表 題 N01アームカバーB 形状変更

適用機種 RV-4FL/FRLシリーズ

三菱電機産業用ロボットMELFAIに格別のご愛顧を賜り厚くお礼申し上げます。
本テクニカルニュースでは、RV-4FL/FRLのN01アームカバーB変更についてご説明します。

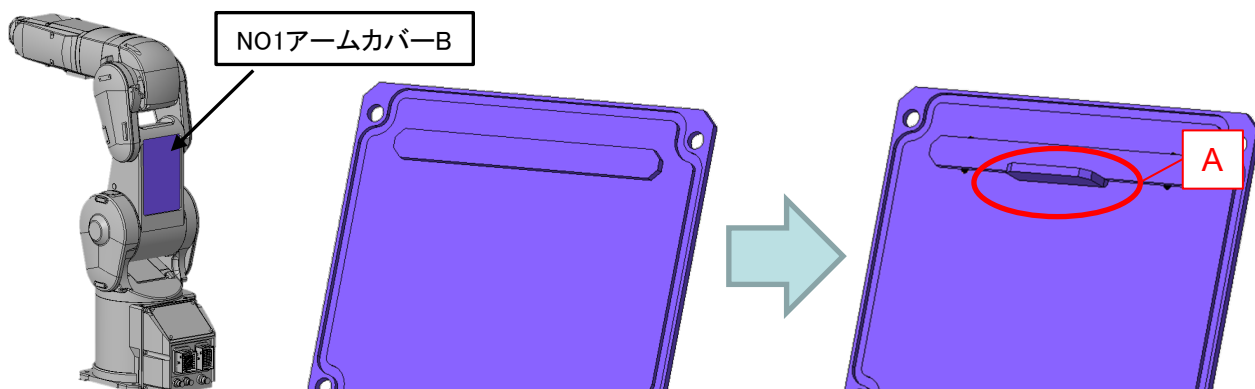
N01アームカバーBの形状を下図の通り変更します。
本変更に伴う製品の性能・機能上の影響はございません。

N01アームカバーBを取り付ける際は、内部の熱伝導シートの下に上図A部の凸形状部を潜り込ませるように取り付ける必要があります。詳細は取扱説明書（ロボット本体セットアップから保守まで）をご確認ください。

N01アームカバーBにて押さえつけられている熱伝導シートが脱落しないよう支える形状を追加します。
